Determinazione dirigenziale	n. DET-AMB-2019-4562 del 07/10/2019
Oggetto	AVI.COOP S.c.a., sito produttivo di San Vittore di Cesena in via del Rio n. 336 in Comune di Cesena: D.Lgs. n. 152/06 e s.m.i., modifica non sostanziale di AIA relativa all'aggiornamento dell'Allegato 3D.
Proposta	n. PDET-AMB-2019-4705 del 07/10/2019
Struttura adottante	Servizio Autorizzazioni e Concessioni di Forlì-Cesena
Dirigente adottante	TAMARA MORDENTI

OGGETTO: AVI.COOP S.c.a., sito produttivo di San Vittore di Cesena in via del Rio n. 336 in Comune di Cesena: D.Lgs. n. 152/06 e s.m.i., modifica non sostanziale di AIA relativa all'aggiornamento dell'Allegato 3D.

Schema in dettaglio della linea carne-olio (N.B.: l'aria ambiente dei locali viene trattata da due torri di abbattimento denominate E68 ed E69)

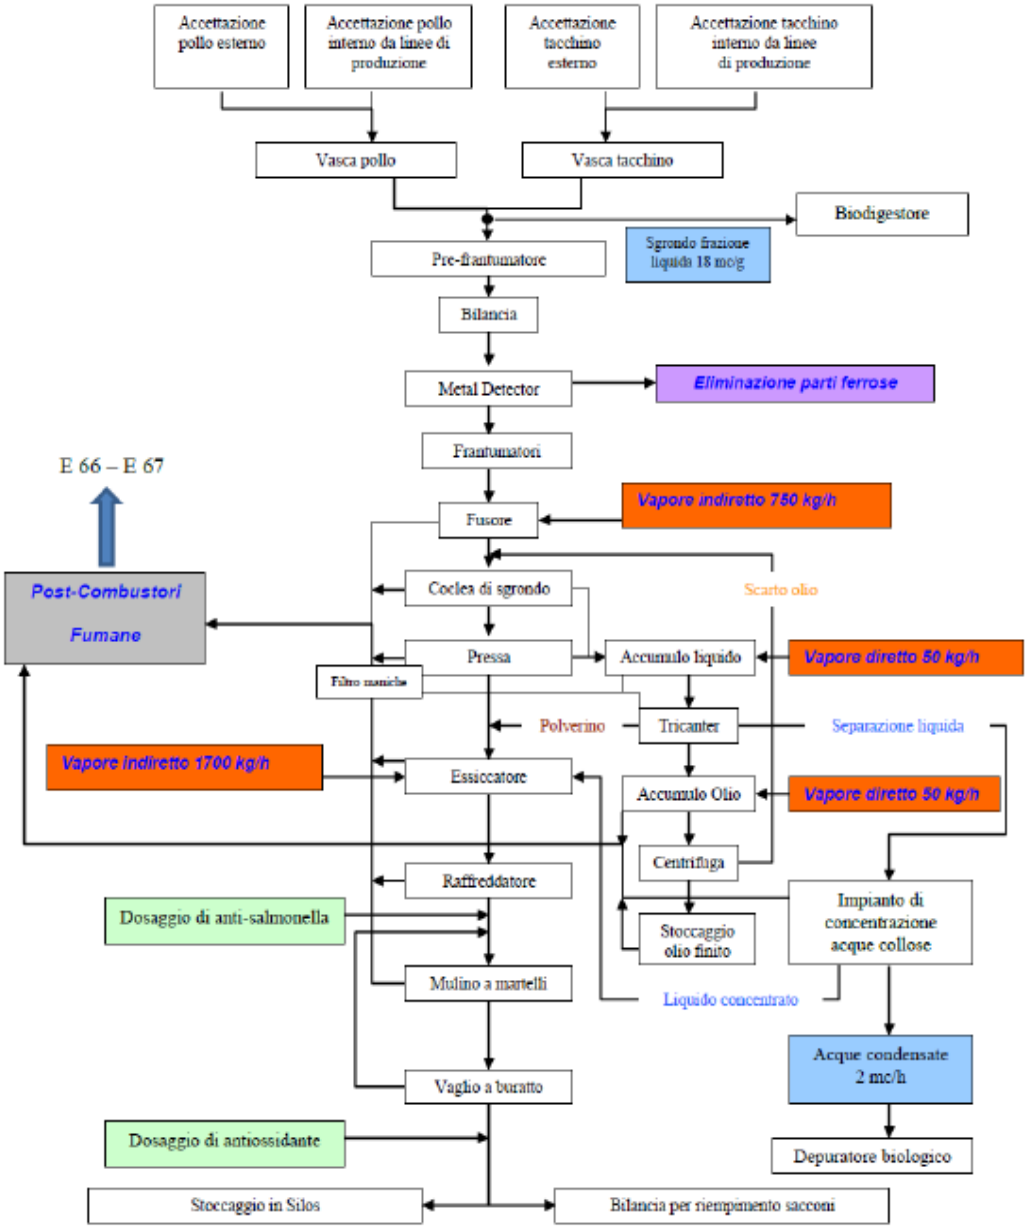
paragrafo il seguente periodo e sostituendo lo *Schema in dettaglio della linea carne-olio,* come di seguito specificato:

Si inserisce una sezione sgrondante nella coclea di prelievo dalle vasche di ricevimento delle materie prime; lo sgrondo delle vasche viene inviato nel biodigestore invece che alle successive fasi di lavorazione della carne. Lo sgrondo delle vasche è una soluzione semi-liquida costituita da una miscela di materiali contenenti proteine e grassi. La portata del flusso in ingresso al biodigestore derivante da tale modifica sarà pari a 18 m^3 al giorno.
